改善箇所説明図①

改善箇所説明図②

改善箇所説明図③

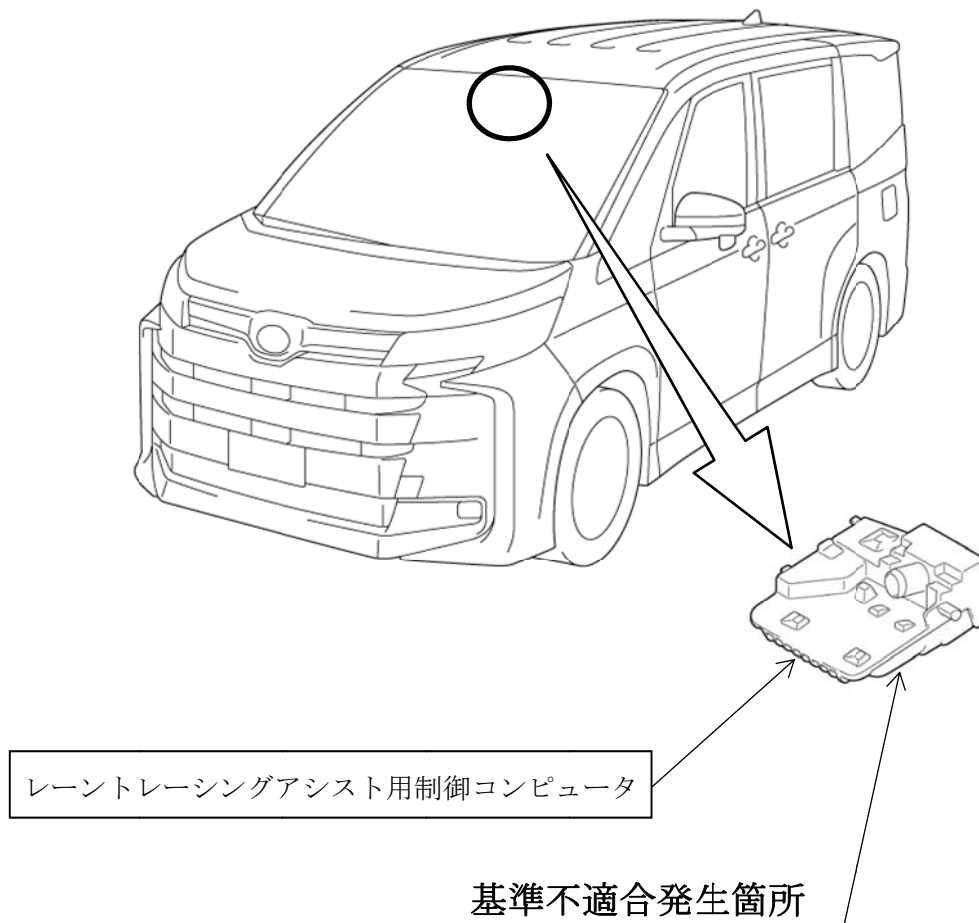
運転支援装置のLTA※において、制御プログラムが不適切なため、ハンドル舵角の中立位置のずれにより、LTAでのハンドル操舵の補正が不足するものがある。そのため、カーブと車両速度の状況によっては、早期に警報が作動して、運転者による操舵が必要となり、保安基準第11条（かじ取り装置）に適合しないおそれがある。

全車両、レーントレーシングアシスト用制御コンピュータのプログラムを対策仕様に修正する。

識別：改善済車両には車台番号打刻位置のハイフン位置上部に黄色ペイントを塗布する。

なお、塗布される前までは、ディスプレイオーディオに表示されるバージョンが「01.02」以上を確認、もしくは各社ホームページでのリコール検索で代用する。

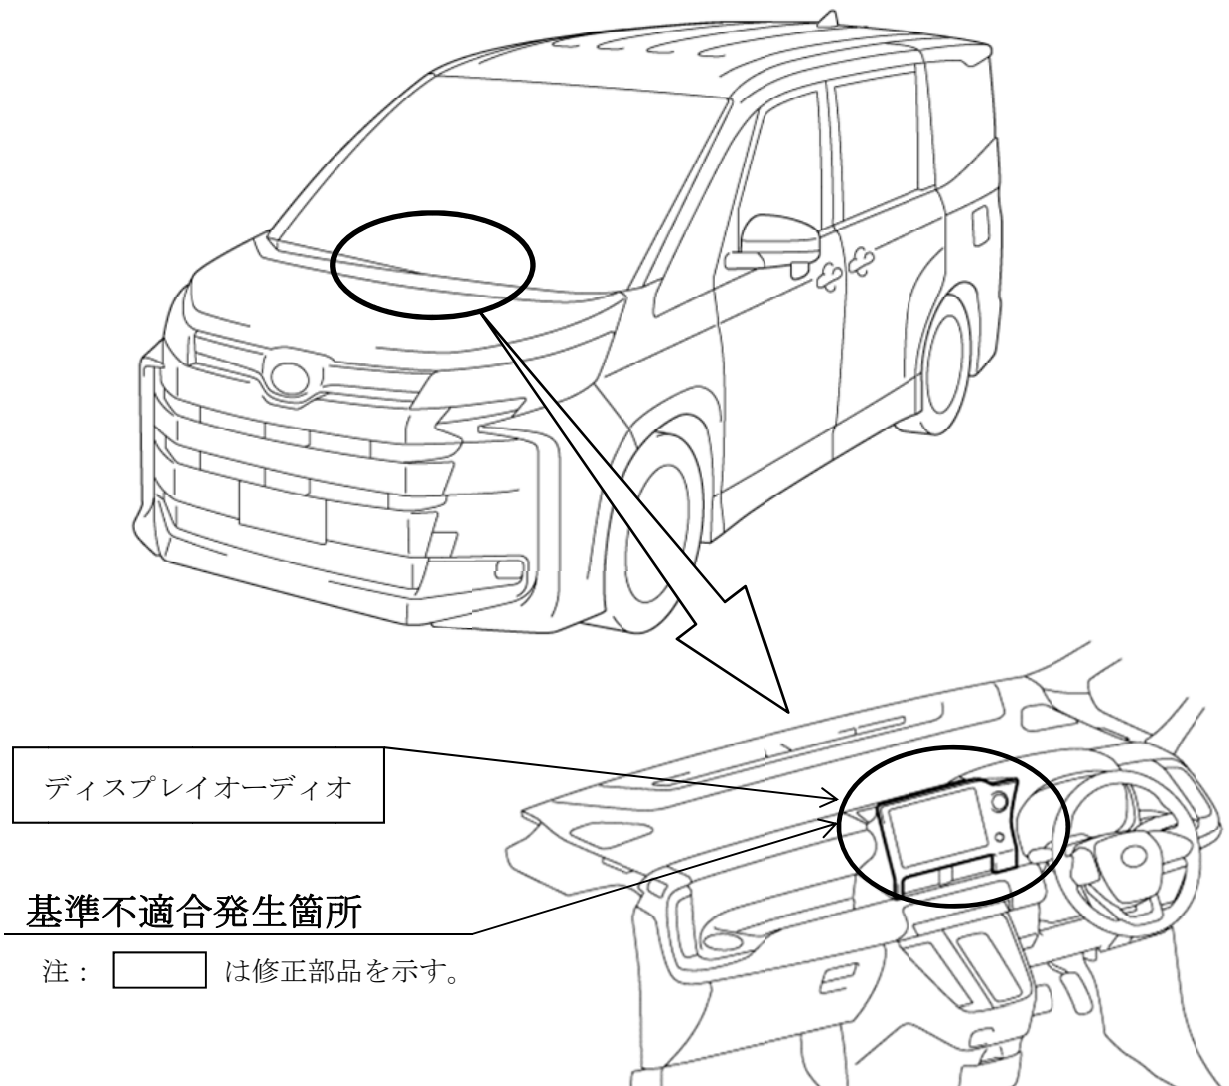
ディスプレイオーディオにおいて、制御プログラムが不適切なため、ナビのルート案内中に車両を再始動し、直後にパノラミックビューモニターの映像を表示した場合、ナビ案内図を車両左側の映像に重ねて表示する場合がある。そのため、車両左側の映像が確認できず、保安基準第44条（後写鏡等の基準）に適合しないおそれがある。

全車両、ディスプレイオーディオ用制御プログラムを対策仕様に修正する。

識別：改善済車両は、ディスプレイオーディオの設定画面に表示されるプログラムのバージョンが「1296」以上であることにより識別する。

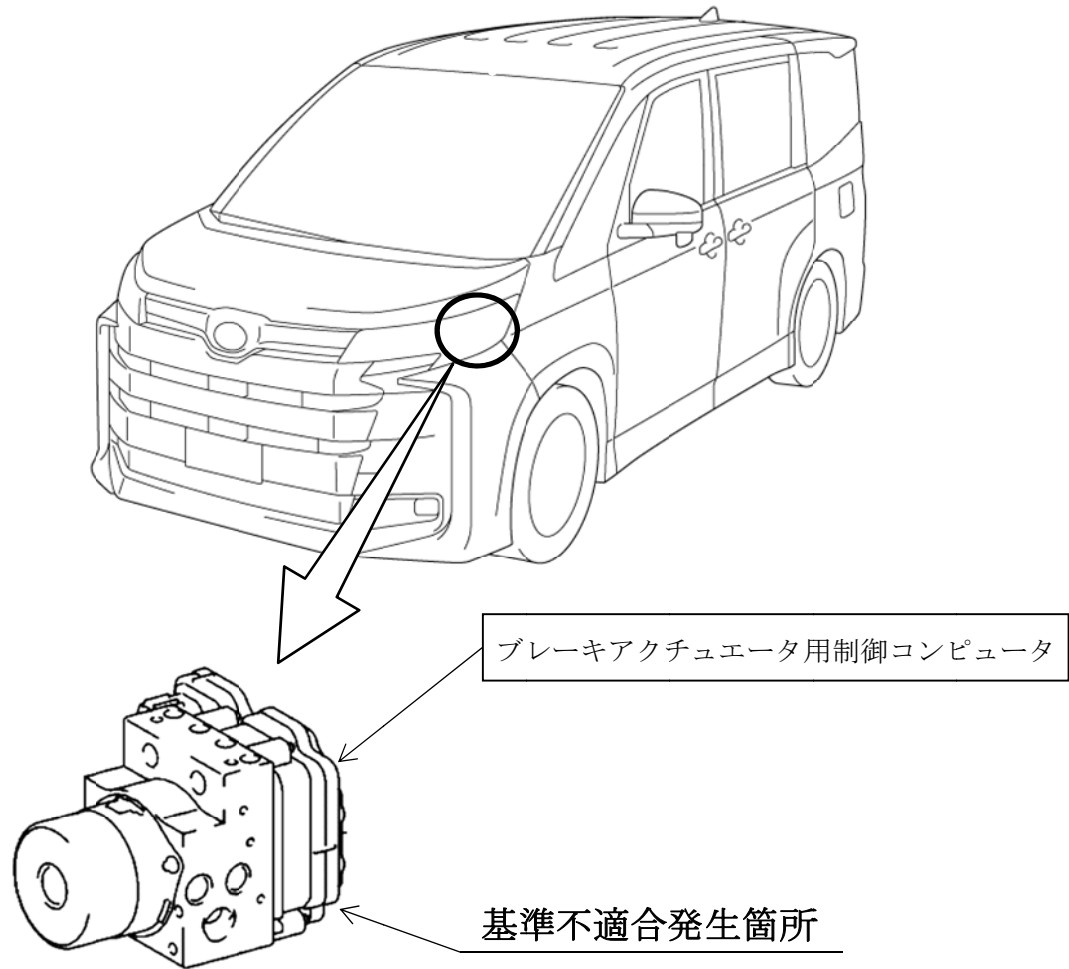
電動パーキングブレーキにおいて、制御コンピュータ電源回路の異常検出プログラムが不適切なため、回路内で発生する一時的な応答遅れを異常と誤判定することがある。そのため、警告灯が点灯して、電動パーキングブレーキが作動しないおそれがある。

全車両、ブレーキアクチュエータ用制御コンピュータのプログラムを対策仕様に修正する。

識別：改善済車両には車台番号打刻のハイフン位置上部に黄色ペイントを塗布する。
